LIFE14 NAT/DK/000012

## Aktion A2 - ekspertpanel

### Besigtelsesnotat

**Delprojekt:** Hønning Mose

**Figur 1.** Terrænforhold fra lokalitet 1 (st. 0 m) til den nordøst-sydvest gående grøft længere mod vest. I denne del af Hønning Mose ligger naturarealerne i kote 27,5 m til ca. kote 26,0 m. Transektets beliggenhed er vist på kortet i bilag 4.

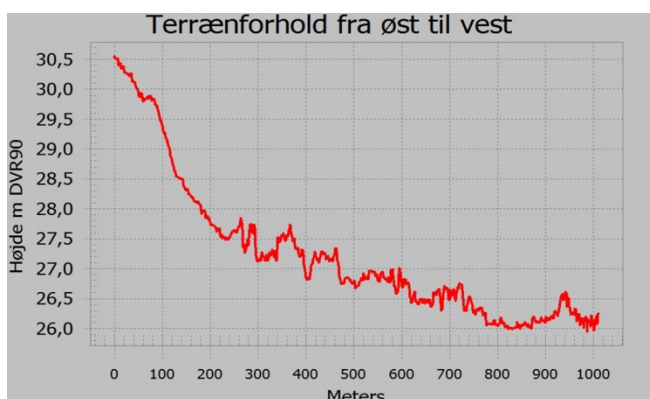
Problemstilling: På denne lokalitet findes en betydelig del af de omdriftsarealer, der er beliggende i projektområdet. Omdriftsarealerne dyrkes med majs. Arealerne er forholdsvis højt beliggende (figur 1) og skråner mod vest ned mod naturarealerne i Hønning Mose og den nordøst-sydvest gående grøft, der danner den vestlige grænse af projektområdet. Vandløbet har mod vest forbindelse til Renbæk i Renbæk Plantage. Det ønskes diskuteret, hvordan omdriftsarealerne kan indgå i projektet.

Jordbundsforholdene på omdriftsarealerne er domineret af sand og tørveindholdet er stærkt begrænset. Umiddelbart er det ikke muligt at sikre vandstandsforhold, der kan begunstige udvikling af aktiv højmosen på denne lokalitet. Arealerne bør tages ud af drift og kan herefter virke som bufferzone mellem højmosen og omgivelserne. På overgangen mellem omdriftsarealerne og naturarealerne findes en del opvækst af nåletræer. Disse kan fældes i forbindelse med de øvrige vegetationsrydninger, der planlægges i området.

**Figur 2.** Udsigt fra lokalitet 2 mod nord over afgravede moseflader.

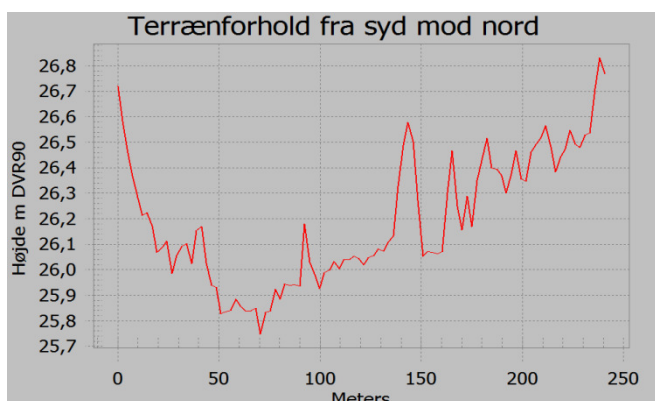
Problemstilling: Mod nord (figur 2 og figur 3) ligger flere store afgravede flader omgivet af tørvebalker. De afgravede flader afvandes nogle steder gennem balkerne. Der er spredt vækst af tørvemossier på fladerne. De nordlige områder afgrænses mod øst af en højere beliggende øst-vest gående adgangsvej. Figur 4 viser at terrænforholdene varierer op til ca. 0,5 m på tværs af de afgravede flader. Det ønskes diskuteret, hvordan der kan sikres en stabil vandstand på de afgravede flader, så væksten af tørvemossier fremmes.

Det kan konstateres, at der er et tørvlag på ca. 0,6 m efterfulgt af sand. Lækagerne i balkerne består sandsynligvis af risfaskiner, som dog ikke er synlige i dag. Med henblik på at stoppe disse lækager bør det kortlægges, hvor afvandingen fra fladerne sker. Dette kan fx gøres i en periode med meget nedbør og stor afstrømning. I forbindelse med anlægsarbejdet kan de gamle risfaskiner graves op og herefter blokeres med friskt tørvholdigt materiale. Blokeringen etableres, så der er frisk tørv mod frisk tørv. Pas på, at der ikke graves ned i det underliggende minerallag. Herefter bør der kunne opretholdes en mere stabil vandstand.

**Figur 5.** Ekspertpanelet ved den nordøst-sydvest gående grøft i projektområdets vestlige afgrænsning.

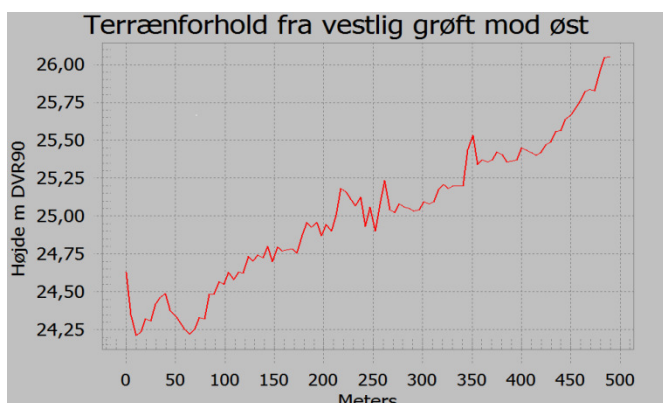
**Problemstilling:** Denne del af projektområdet (figur 5) afgrænses mod vest af den nordøst-sydvest gående grøft med forbindelse til Renbæk i Renbæk Plantage. Flere store afvandingskanaler fra Hønning Mose har afløb til grøften. Det ønskes diskuteret, hvilke tiltag der kan iværksættes i forbindelse med grøften og kanalerne, for at hæve og stabilisere vandstanden i Hønning Mose.

**Diskussion og anbefaling:** Det blev diskuteret, om det vil være gavnligt, at bygge en tørvedæmning (som foreslået i LIFE ansøgningen) umiddelbart øst for den nordøst-sydvest gående grøft med henblik på at bremse afvandingen fra mosen til grøften. Henset til det skrånende terræn vil det sandsynligvis være bedre at placere en tørvedæmning længere mod øst, men dette bør undersøges nærmere ved at analysere højdedata. Det bør desuden undersøges nærmere, om tiltaget kan medvirke til at skabe en opadgående vandstrøm. Der skal sandsynligvis arbejdes med terrassering henset til at terrænet stiger fra vest mod øst (figur 6). Tørvedæmningen kan måske også erstattes af andre virkemidler, hvilket skal belyses nærmere. Ligeledes kan der arbejdes med at opstemme vandet i kanalerne med flere stem op gennem vandløbet. Hvis kanalerne udelukkende sikrer den interne afvanding, kan de alternativt kastes helt til. Hvis kanalerne aftager vand fra naboarealer bør det sikres, at de genoprettede moseflader ikke oversvømmes med næringsbelastet vand efter opstemningerne er etableret.
